整理番号		サービスキャンペーン開始日	平成31年1月31日
不具合の内容	テールゲートヒンジを固定しているボルトの締め付けトルクが不足しているため、テールゲートの位置がずれるものがある。そのため、テールゲート開閉時にテールゲートの一部がボディに接触するおそれがある。		
改善の内容	全車両、テールゲートヒンジのボルトを対策品に交換し、新たに設定した締め付けトルクと角度で締付ける。		
自動車使用者等に周知させるための処置	ダイレクトメール、電話、訪問により通知する。

サービスキャンペーン対象車の主要諸元

改善箇所説明図

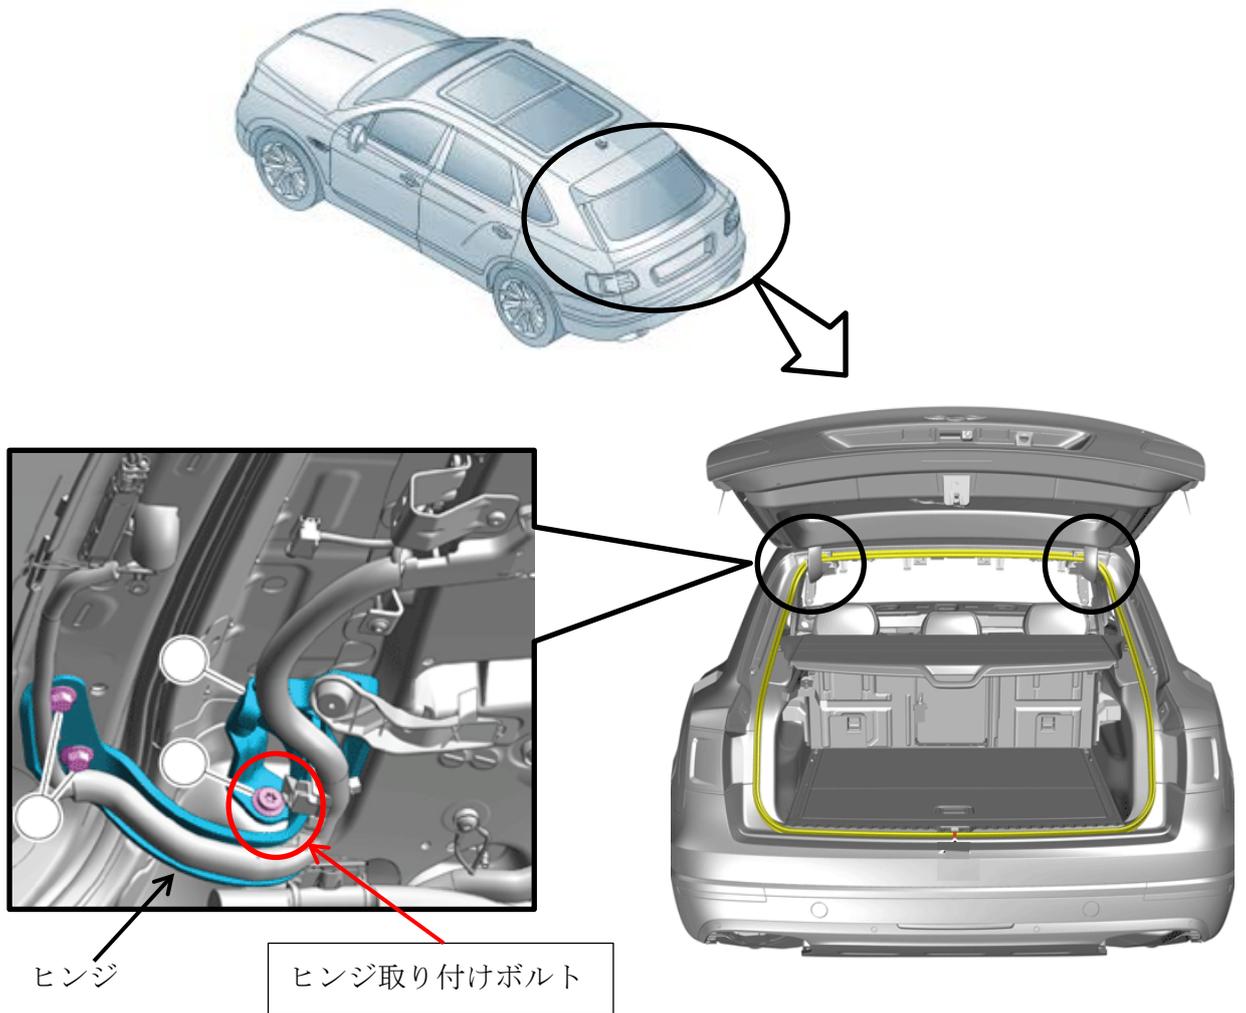
テールゲートヒンジを固定しているボルトの締め付けトルクが不足しているため、テールゲートの位置がずれるものがある。そのため、テールゲート開閉時にテールゲートの一部がボディに接触するおそれがある。

全車両、テールゲートヒンジのボルトを対策品に交換し、新たに設定した締め付けトルクと角度で締付ける。

交換したボルトに赤色のペイントを塗布する。
